指数追加のご案内

*No.J-834 レクサス UX (10系) 2019年3月について、
下記の通り指数を追加しましたので、ご案内いたします。

訂正のお願い

*No.J-834 レクサス UX (10系) 2019年3月を下記の通り訂正いたします。

B190

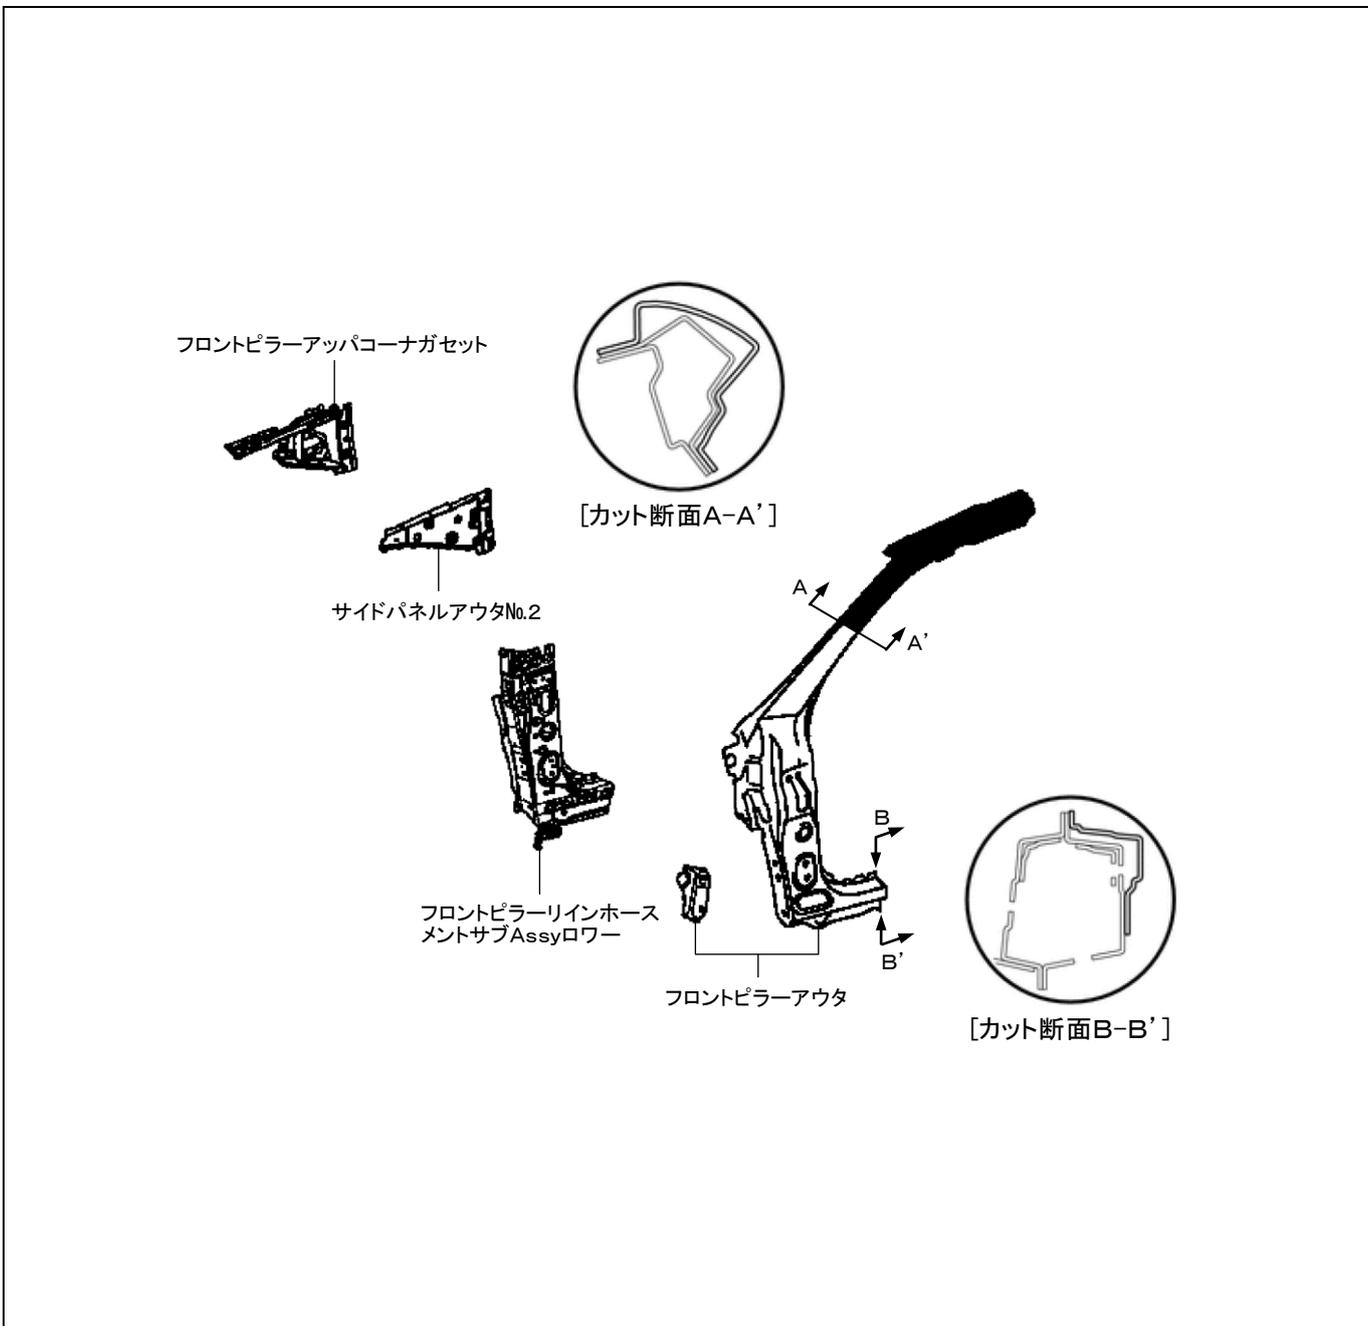
P.69 指数項目「B190」が追加設定されたため、該当ページ (MEMOページ) へ追加願います。

B190	
(1)片側フロントピラー、片側サイドパネルアウタNo.2取替	
8. 60	取外し状態 ・両側フロントバンパエクステンション ・両側フロントフェンダモールディング ・ヘッドランプユニットAssy ・フードサブAssy ・フードヒンジAssy ・カウルトップベンチレーターバサブAssy ・ウインドシールドワイパモータAssyおよびワイパリンクAssy ・カウルトップパネルサブAssyアウタ ・フェンダサブAssyフロント
	・ボデーロックパネルモールディングAssy ・フロントドアパネルサブAssy ・フォワードレコグニションカバーNo.1 ・両側フロントシート ・ウインドシールドガラス ・エレクトリックパワーステアリングコラムサブAssy ・インストルメントパネルセーフティパッドAssy ・インストルメントパネルラインホースメントAssy
	(含)作業および部品 ・フロントピラーアッパーコーナガセット取替 ・フロントピラーラインホースメントサブAssyロー取替
	・付属品
・フロントピラー上部および下部(ロックパネル部)でのカット作業 ・[除]フロントボデーピラーサブAssyインナ

B191

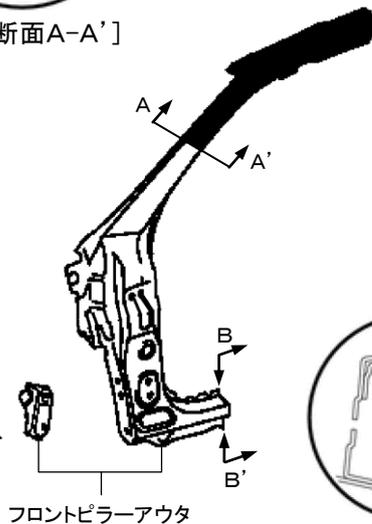
P.70 指数項目「B191」が追加設定されたため、該当ページ(MEMOページ)へ追加願います。

B191	
(1)片側フロントピラー取替	
7. 40	取外し状態 ・両側フロントバンパエクステンション ・フロントバンパラインホースメント ・フロントバンパラインホースメントNo.2 ・フロントバンパリテーナアツパ ・両側フロントフェンダモールディング ・両側ヘッドランプユニットAssy ・フードサブAssy ・フードヒンジAssy ・カウルトップベンチレータールーバサブAssy ・ウインドシールドワイパモータAssyおよびワイパリンクAssy ・カウルトップパネルサブAssyアウタ ・フェンダサブAssyフロント ・ボデーロックパネルモールディングAssy ・フロントフェンダエプロンサブAssy
	・ラジエータサポートサブAssy ・ラジエータサポートサブAssyアツパ ・サイドパネルアウタNo.2 ・フロントピラーアツパコーナガセット ・フロントドアパネルサブAssy ・フォワードレグニションカバーNo.1 ・両側フロントシート ・ウインドシールドガラス ・クーラコンデンサAssy ・ラジエータAssy ・フロントサスペンション ・エレクトリックパワーステアリングコラムサブAssy ・インストルメントパネルセーフティパッドAssy ・インストルメントパネルラインホースメントAssy
	(含)作業および部品 ・フロントピラーラインホースメントサブAssyロー取替 ・付属品
・フロントピラー上部および下部(ロックパネル部)でのカット作業 ・[除]フロントボデーピラーサブAssyインナ

・フロントピラー 上部および下部(ロックパネル部)でのカット作業

[カット断面A-A']

[カット断面B-B']

B230

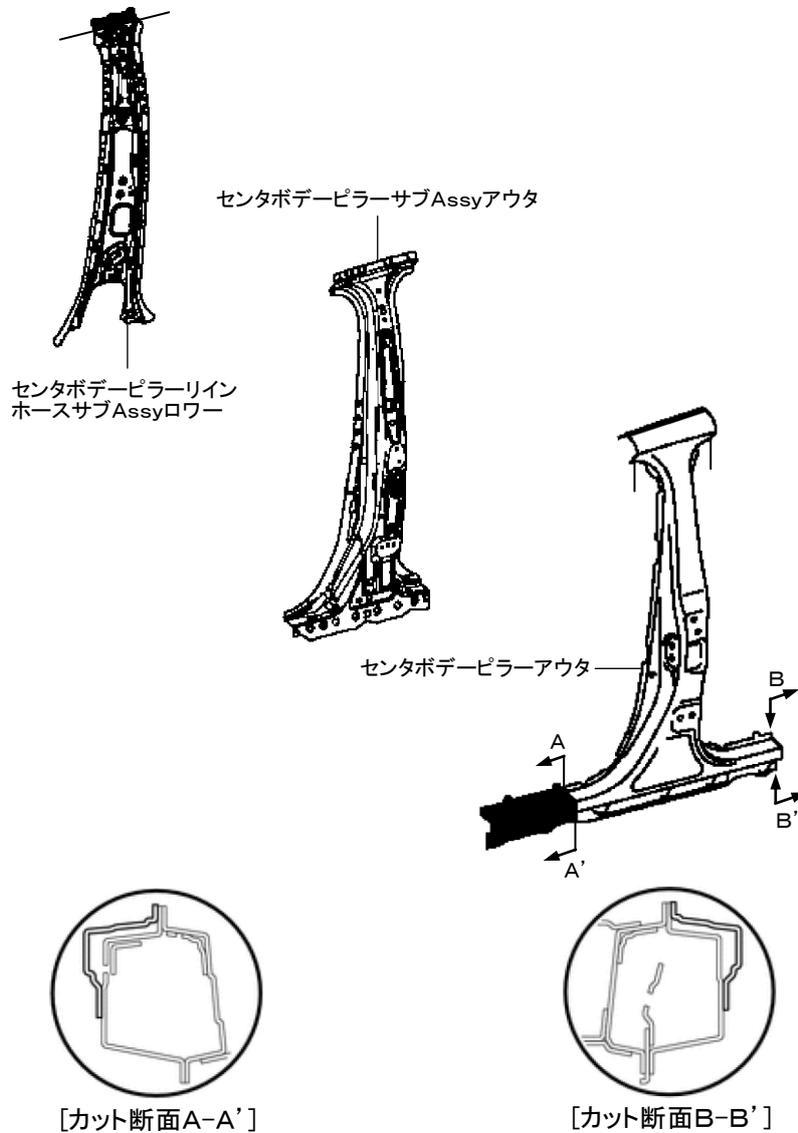
P.76 指数項目「B230」が追加設定されたため、該当ページ(MEMOページ)へ追加願います。

B230	
(1)片側センタピラー取替	
10. 30	取外し状態
	・フロントフェンダモールディング ・ボデーロックパネルモールディングAssy ・リヤドアパネルサブAssy ・ルーフヘッドライニングAssy
	・フォワードレグニションカバーNo.1 ・フロントシート ・リヤシート
(含)作業および部品	
	・センタボデーピラーサブAssyアウタ取替 ・センタボデーピラーラインホースサブAssyロー取替
	・付属品

B240

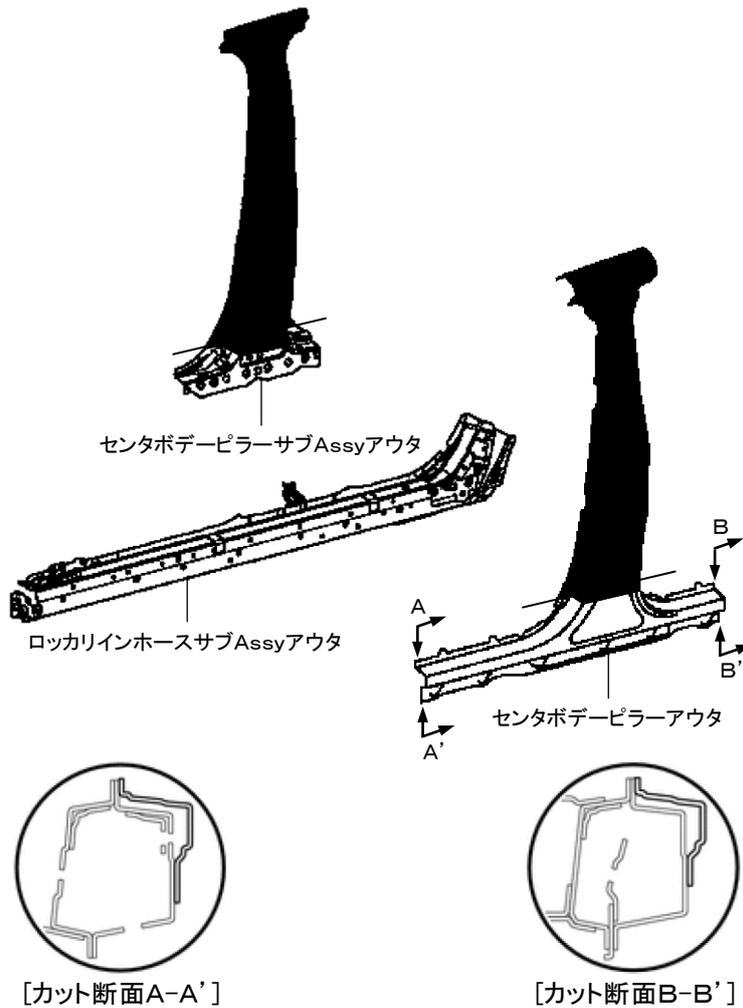
P.78 指数項目「B240」が追加設定されたため、該当ページ (MEMOページ) へ追加願います。

B240	
(1)片側ロックパネルアウタ(センタピラー関係あり)取替	
9. 90	取外し状態 <ul style="list-style-type: none"> ・両側フロントバンパエクステンション ・両側フロントフェンダモールディング ・ヘッドランプユニットAssy ・フードサブAssy ・フードヒンジAssy ・カウルトップベンチレーターバサブAssy ・ウインドシールドワイパモータAssyおよびワイパリンク Assy ・カウルトップパネルサブAssyアウタ ・フェンダサブAssyフロント ・ボデーロックパネルモールディングAssy ・サイドパネルアウタNo.2 ・フロントピラーアッパコーナガセット
	<ul style="list-style-type: none"> ・フロントピラー ・フロントピラーラインホースメントサブAssyローワ ・フロントドアパネルサブAssy ・リヤドアパネルサブAssy ・クォータパネル前部 ・フォワードレコグニションカバーNo.1 ・両側フロントシート ・リヤシート ・ウインドシールドガラス ・エレクトリックパワーステアリングコラムサブAssy ・インストルメントパネルセーフティパッドAssy ・インストルメントパネルラインホースメントAssy
	(含)作業および部品 <ul style="list-style-type: none"> ・センタピラーガーニッシュローワ脱着 ・センタボデーピラーサブAssyアウタ下部取替 ・ロックラインホースサブAssyアウタ取替 ・付属品
<ul style="list-style-type: none"> ・ロックパネル前後端部およびセンタピラー下部でのカット作業

・ロッカパネル前後端部およびセンタピラー下部でのカット作業

B250

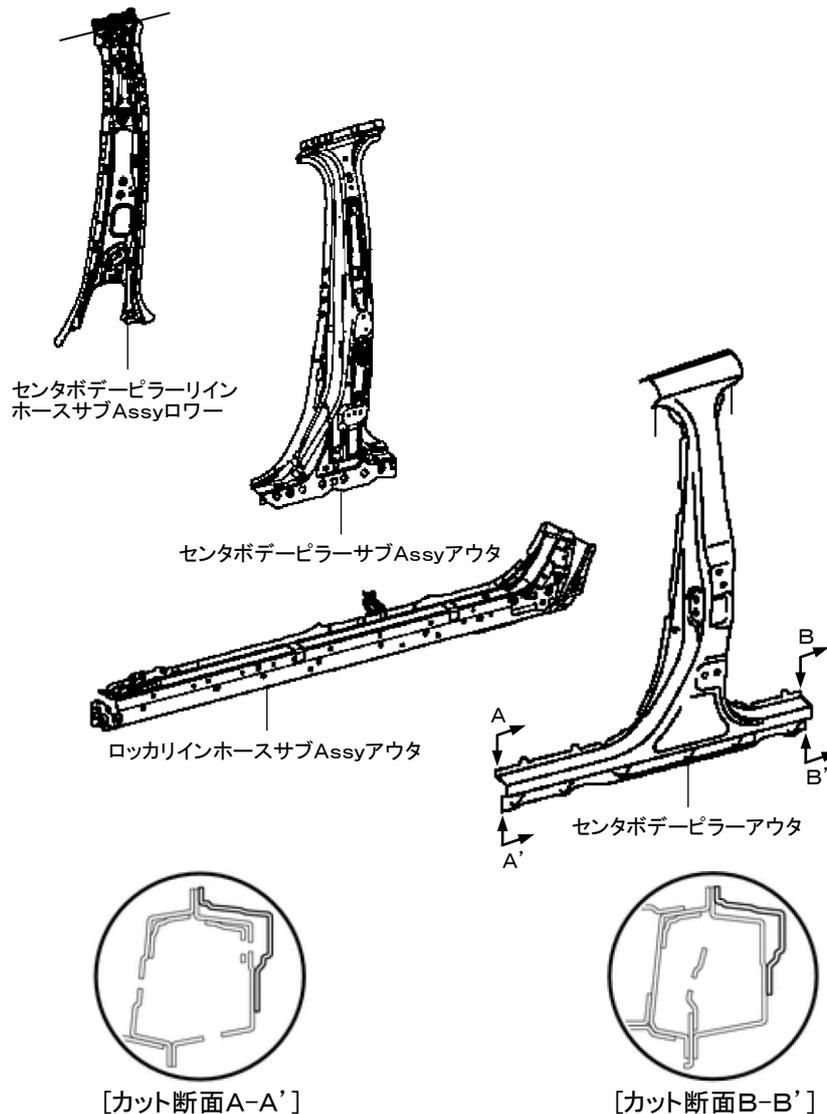
P.80 指数項目「B250」が追加設定されたため、該当ページ(MEMOページ)へ追加願います。

B250	
(1)片側センタピラー、片側ロックパネルアウタ取替	
15. 30	取外し状態 <ul style="list-style-type: none"> ・両側フロントバンパエクステンション ・両側フロントフェンダモールディング ・ヘッドランプユニットAssy ・フードサブAssy ・フードヒンジAssy ・カウルトップベンチレータールーバサブAssy ・ウインドシールドワイパモータAssyおよびワイパリンク Assy ・カウルトップパネルサブAssyアウタ ・フェンダサブAssyフロント ・ボデーロックパネルモールディングAssy ・サイドパネルアウタNo.2 ・フロントピラーアッパコーナガセット ・フロントピラー
	<ul style="list-style-type: none"> ・フロントピラーラインホースメントサブAssyロー ・フロントドアパネルサブAssy ・リヤドアパネルサブAssy ・クォータパネル前部 ・ルーフヘッドライニングAssy ・フォワードレコグニションカバーNo.1 ・両側フロントシート ・リヤシート ・ウインドシールドガラス ・エレクトリックパワーステアリングコラムサブAssy ・インストルメントパネルセーフティパッドAssy ・インストルメントパネルラインホースメントAssy
	(含)作業および部品 <ul style="list-style-type: none"> ・センタボデーピラーサブAssyアウタ取替 ・センタボデーピラーラインホースメントサブAssyロー取替 ・ロックラインホースメントサブAssyアウタ取替 ・付属品
<ul style="list-style-type: none"> ・センタピラー 上部およびロックパネル前後端部でのカット作業

・センタピラー上部およびロックパネル前後端部でのカット作業
